改善箇所説明図

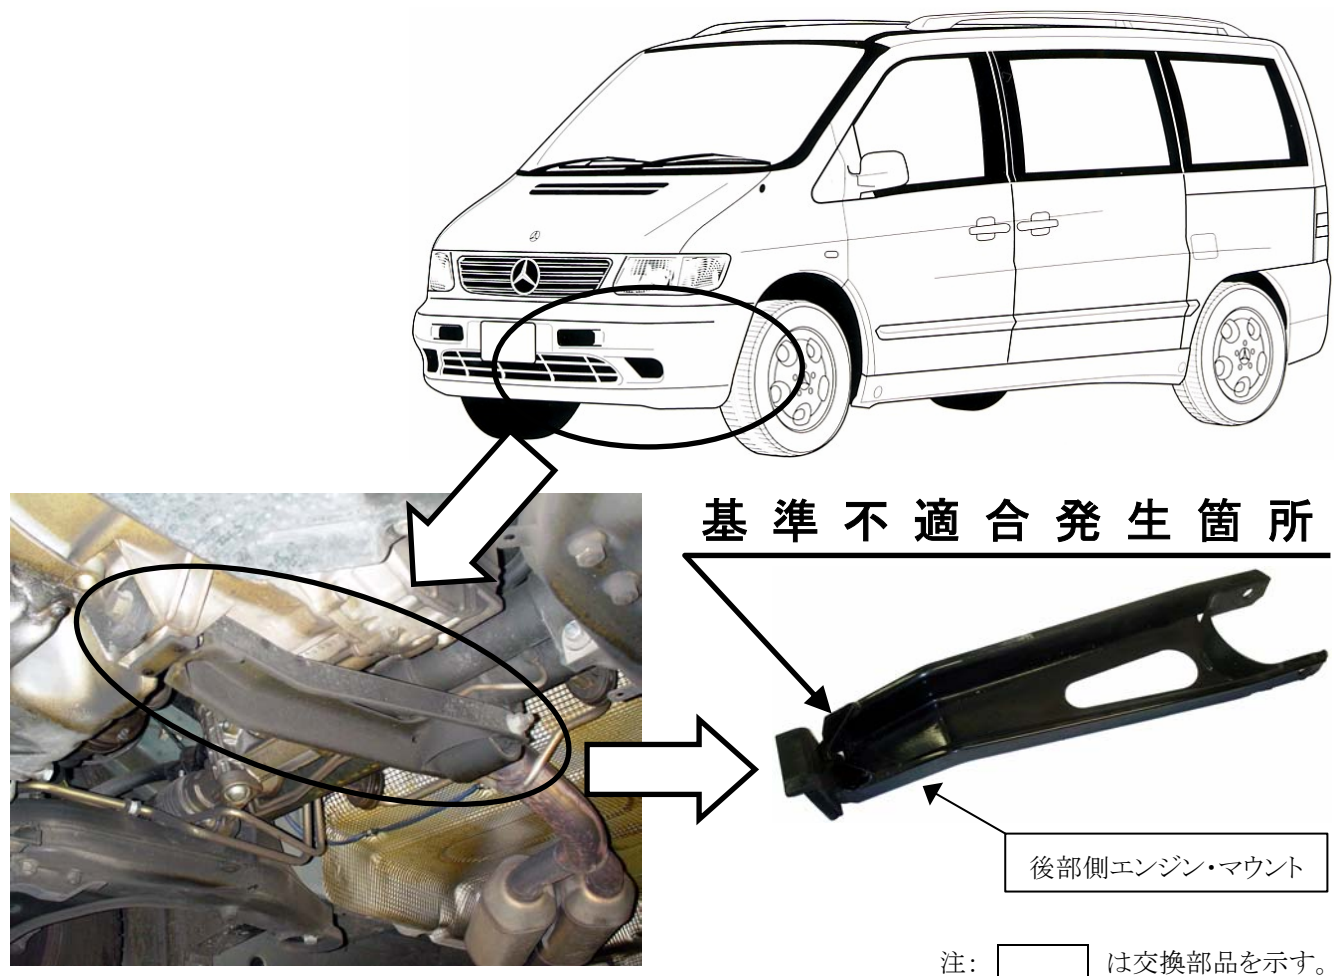
原動機を支える後部側エンジン・マウントの強度が不十分なため、走行中の振動等により当該マウントに亀裂が発生するものがある。そのため、そのままの状態で使用を続けると、亀裂が進行し、当該マウントが折損して原動機がガタついて原動機室内の補器類に接触して破損させることがあり、最悪の場合、走行不能となるおそれがある。

全車両、後部側エンジン・マウントを対策品と交換する。

対策部品の供給に時間を要することから、当面の暫定処置として、全ての使用者に不具合内容を通知し、後日対策部品と交換する。

識別 : エンジン・フード・ロック用クロスメンバ右側のボルトに黄色ペイントを塗布する。
